**Projet de parc éolien de "La Limouzette"  
sur la commune de LACHAMP  
présentée par Vents d'Oc Centrale d'Énergie Renouvelable 14**

**Avis de l'autorité environnementale  
sur le dossier présentant le projet  
et comprenant l'étude d'impact**

**N° : 2016-001934**

**Avis émis le 22 AVR. 2016**

- Eoliennes
- Rayon de 500m
- Distances aux habitations
- Voisinage

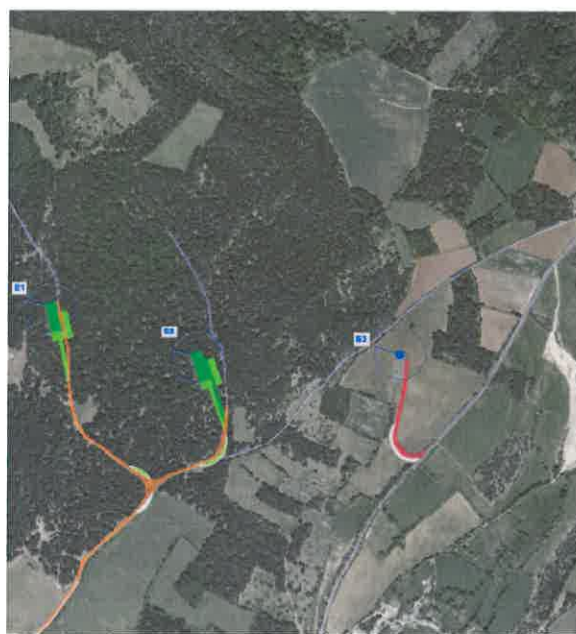
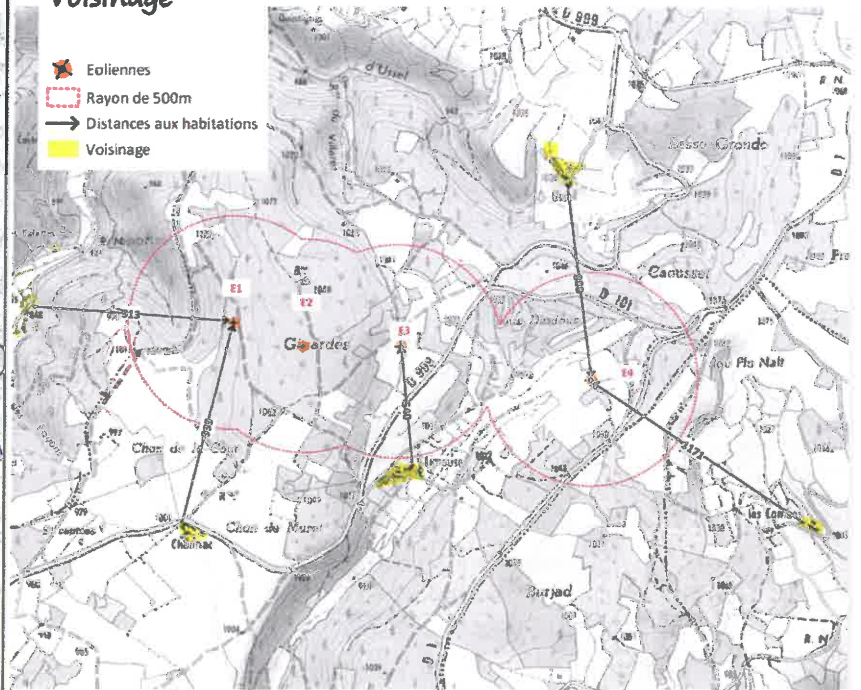
Conformément à la réglementation, les aérogénérateurs du parc éolien de « La Limouzette » sont situés à plus de 500 m de toute construction à usage d'habitation, de tout immeuble habité ou zone destinée à l'habitation (carte ci-dessus).
